### Situation 3 – Bereich Haltestelle Große Steinstraße

### Planung - RQ3 - Große Steinstraße - Bereich Bahnsteigfläche besonderer Bahnkörper Variante P1.1

Abb.: Planung des neuen Haltestellenbereichs Große Steinstraße innerhalb des Steintorparcs. Die vorgesehenen Breiten wurden auf den bestehenden Verkehrsraum übertragen (Abb. ).

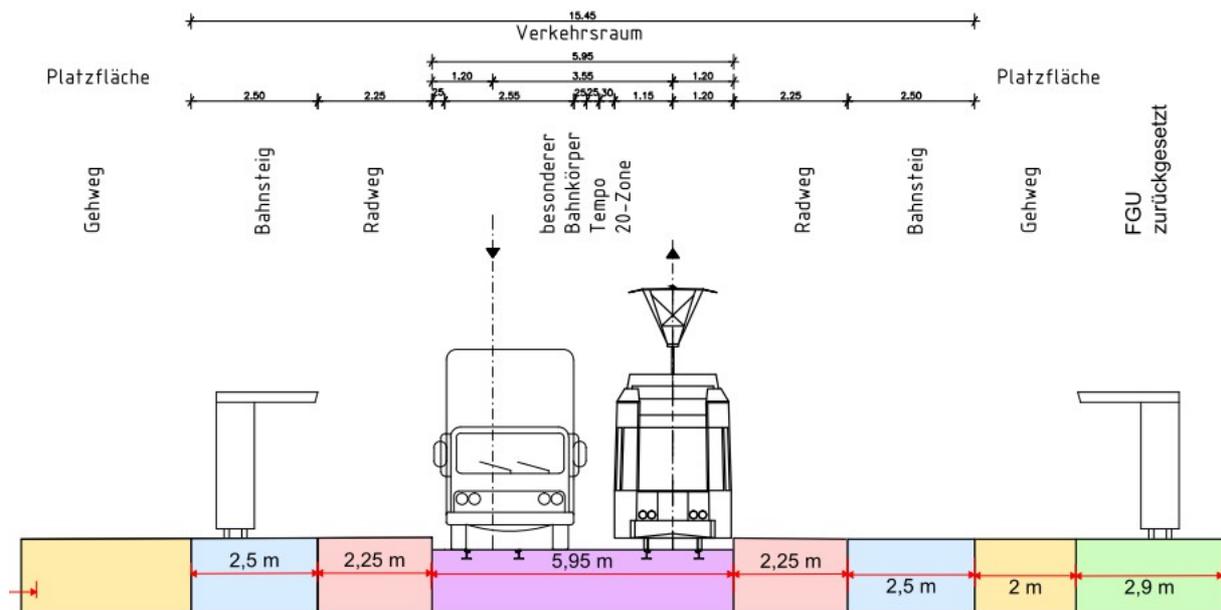
In den Planungen sind für den Bereich des Bahnkörpers knapp 6,00 m veranschlagt. Ein Haltestellenbereich ist 2,50 m breit, für beide rechts und links der Schienen also 5,00 m Breite. Der Radweg wird mit 2,25 m Breite bemessen. Der Fußweg stadtauswärts ist hier mit 2 m Breite angegeben (Abb. ).

Die aktuelle Breite des Straßenraums zwischen dem Haus Nr. 4 (Bereich der heutigen Haltestelle) und dem gegenüberliegenden Straßenbegleitbaum im Steintorpark (Achse des Baumstammes) beträgt 19,00 m (Abb. ).

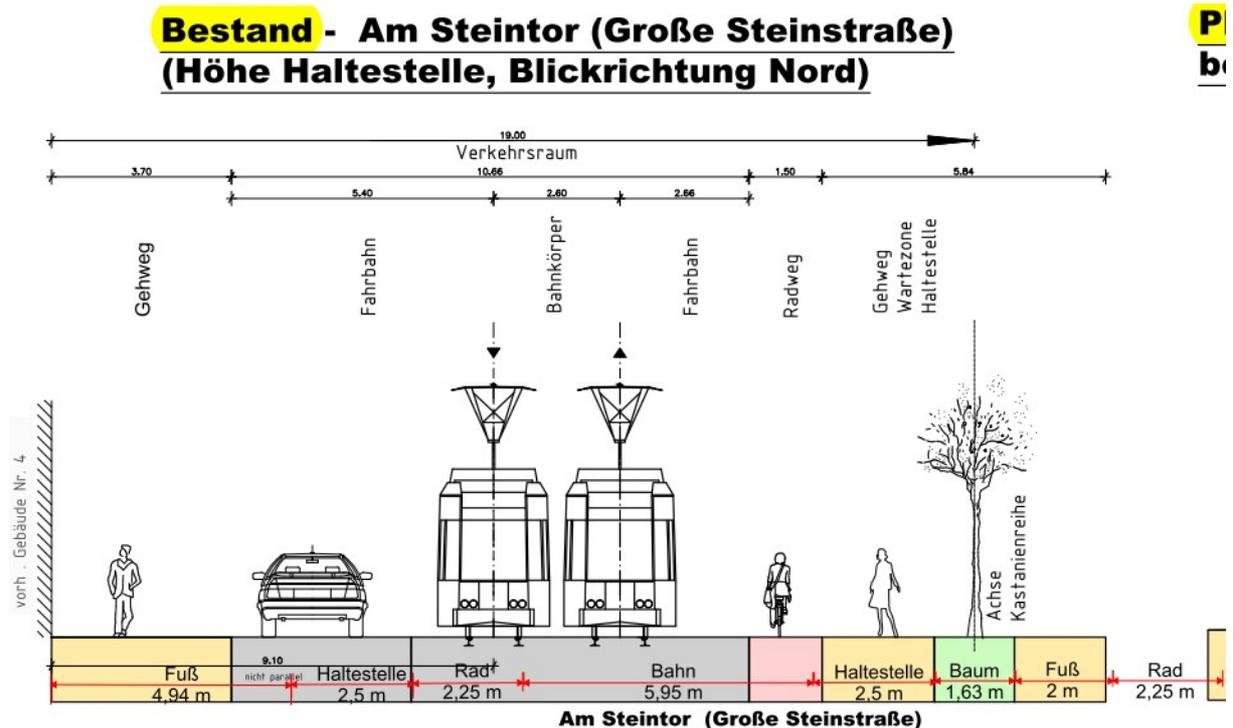
Folgende Möglichkeit kann die geplanten Baumfällungen entlang der Steinstraße verhindern.

Der Bahnkörper verläuft wie bisher parallel zur Gebäudefront, allerdings etwa 2,25 m weiter Richtung Steintorpark versetzt. Der Fuß- und Radweg stadtauswärts, wird vom Haltestellenbereich entkoppelt und verläuft auf der heutigen Rasenfläche zwischen hinter der ersten Baumreihe des Steintorparks parallel zum Haltestellenbereich. Zuwegungen zwischen den Bäumen verbinden beide Bereiche (Abb. ).

(Im Gegensatz zur Planungsvarianten P2, P3, die ebenfalls eine parallele Linienführung zu den Gebäuden vorsahen, ist der Haltestellenbereich um ca. 0,80 m von den Bäumen entrückt. Modifizierende Maßnahmen eines weiter gefassten Ausschneidens des Haltestellenbereichs um den Baum herum sind möglich. Auch ein komplettes Verschieben des gesamten Querschnitts unter Verringerung der Breite des gebäudeseitigen Fußweges [4,94 m] ist denkbar.)

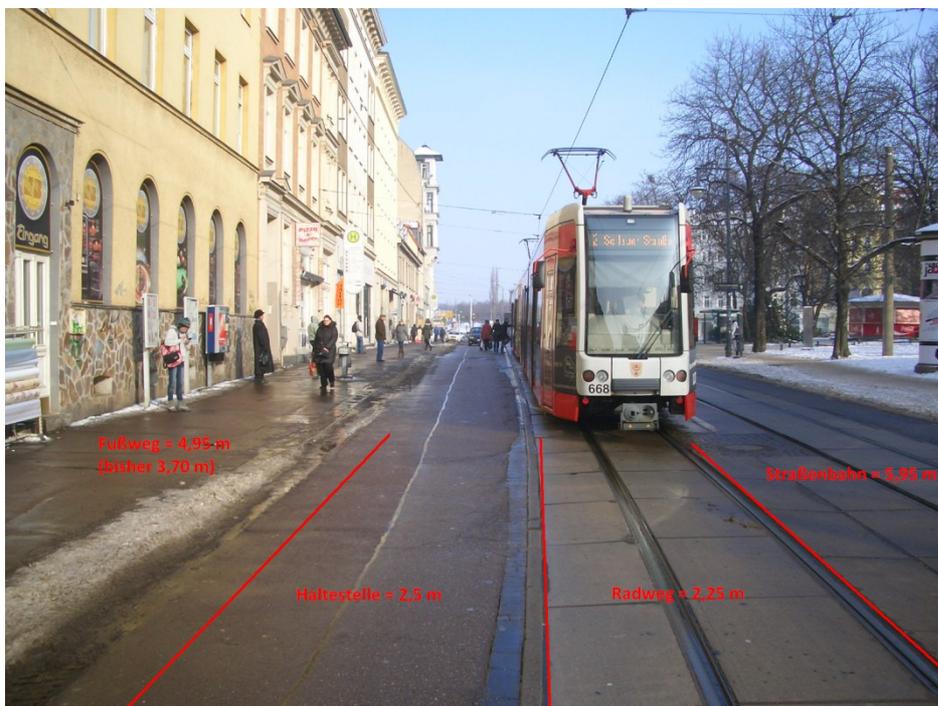
Nach der hier vorgestellten Variante verbreitert sich der heutige Fußweg entlang der Gebäudefront der Steinstraße von 3,70 m auf 4,95 m. Auch der sich anschließende

Haltestellenbereich von 2,50 m Breite und immerhin 45 m Länge kann und wird durch Fußgänger genutzt werden. Der Raum für Fußgänger würde damit knapp 7,5 m betragen und sich über die heutige Fahrspur stadteinwärts erstrecken. Daran schließt sich ein Radweg von 2,25 m an und erst dann beginnt der Gleiskörper (Foto).

Das entscheidende Argument ist, dass der Steintorpark durch den nun fehlenden PKW-Verkehr „näher“ an den Fußweg vor den Gebäuden heranrückt, da ein Überqueren nun wesentlich erleichtert wird. Allein deshalb gewinnt der Steintorpark enorm an Attraktivität als öffentlicher Raum, da er seine Isolation auf der heutigen Verkehrsinsel verliert. Diese Chance sollte nicht vertan werden, indem er durch die Fällung der ersten Baumreihe verkleinert wird und sich somit für die gegenüberliegenden Gebäude (einschließlich angedachter Gastronomie) entfernt!

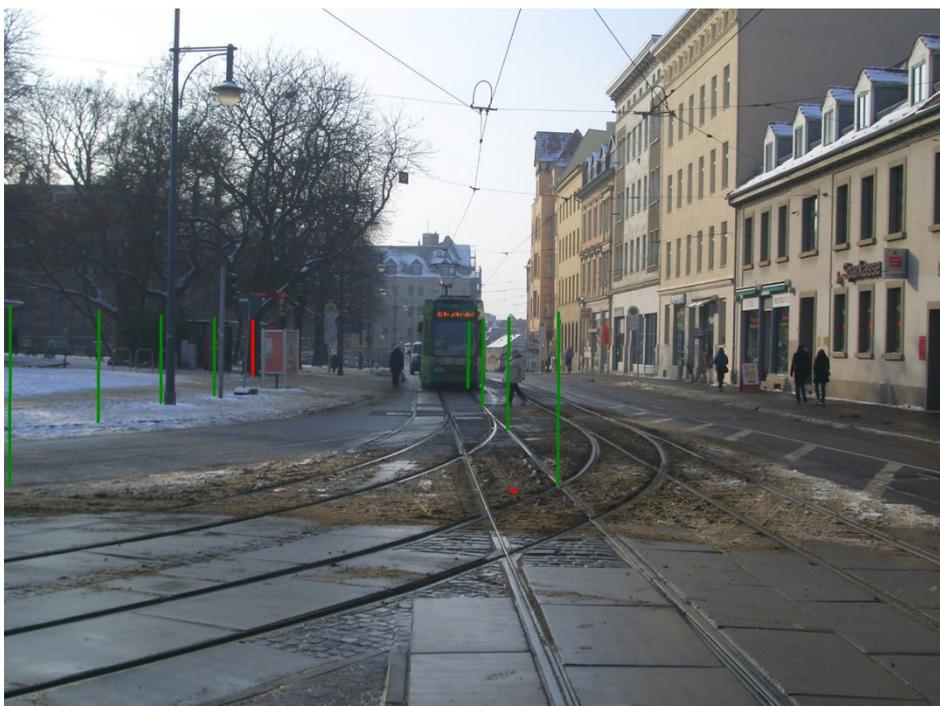
Foto und Foto zeigen, dass eine Verlegung der stadtauswärts führenden Straßenbahn in Richtung Steintorpark, z. T. auf Höhe des heutigen Radweges, in der Höhe (Kronenbereich) kein Problem darstellt. U. U. ist ein leichtes Zurückschneiden notwendig. Der Abstand zwischen Fahrbahn und Baumachse beträgt für den Wurzelbereich 3,3 m und kann zu Lasten des gebäudeseitigen Fußweges auch um 0,5 m auf 3,8 m erweitert werden. Auch beim Radweg stadteinwärts könnte eine Reduzierung der Breite von 2,25 auf 2 m die nötigen Zentimeter für den Baumerhalt

bereitstellen. Unter Einhaltung der geltenden Regelwerke(!) während der Tiefbauarbeiten (RAS-LP 4??? – Handschachtung, Errichtung eines Wurzelvorhangs gegen Austrocknung) können irreparable Schäden an den Bestandsbäumen sicher vermieden werden.

Die Annahme begründet sich darauf, dass für Fuß- und Radwege das übliche Fugenpflaster verwendet wird, dass für Regenwasser durchlässig ist und dass aufgrund der geringen späteren Tragfähigkeit nicht so tief, wie für ein Straßenbauwerk für PKW oder Straßenbahn geschachtet werden muss.

In diesem Zusammenhang erscheint wundert mich auch eine Aussage des Stadtplanungsamtes bezüglich dieser Variante nicht nachvollziehbar, nämlich dass die Straßenbegleitbäume dieser Seite durch geringe Entfernung zum geplanten Haltestellenbereich Schäden im Bereich der Wurzeln erleiden müssten, was die Standdauer dann höchstwahrscheinlich auf nur noch 10 Jahre begrenzen würde, weshalb man die Bäume dann schon im Zuge der Bauarbeiten Fällen möchte. Diese Ansicht stützt sich auf Erfahrungen der Stadtplanung bei anderen Straßenprojekten, wo Bäume kurz nach der Baumaßnahme gefällt werden mussten. Hier ist anzumerken, dass 10 Jahre ein langer Zeitraum ist, sich ein evtl. geschädigter Baum erholen kann, und der Wert eines alten Stadtbaums für Mensch und Umwelt über diesen Zeitraum betrachtet, lange nicht durch kleinere Ersatzpflanzungen zu kompensieren ist.

**Abb. :** Die geplante Linienführung der Straßenbahn durch den Park. Die neu anzulegenden Fuß- und Radwege verlaufen teils sehr knapp an bestehenden Altbäumen vorbei (rot). Damit kann geschlussfolgert werden, dass die Variante mit straßenparallelen Fuß- und

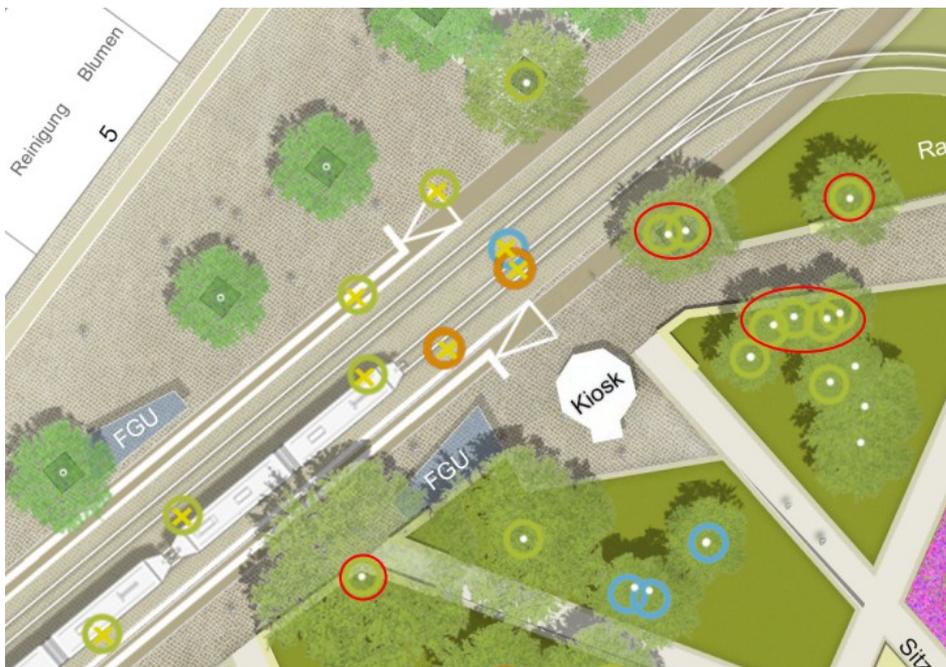
Um dem Argument der Stadtplanung weiter entgegenzutreten, sei darauf verwiesen, dass die geplante Linienführung der Straßenbahn, mit tiefer zu schachtenden Gleiskörper durch den Park nicht nur das Schicksal der ohnehin für die Fällung vorgesehenen Bäume besiegelt, sondern auch die Wurzeln der inneren Parkbäume gefährdet und die bisherige Parkfläche unnötig versiegelt. Schon aus diesem Grund sollte eine solche Linienführung unterbleiben.

Radwege, die innerhalb des Parks hinter der ersten Baumreihe verlaufen, keine (starken) Schäden an den Bäumen hervorrufen sollten!
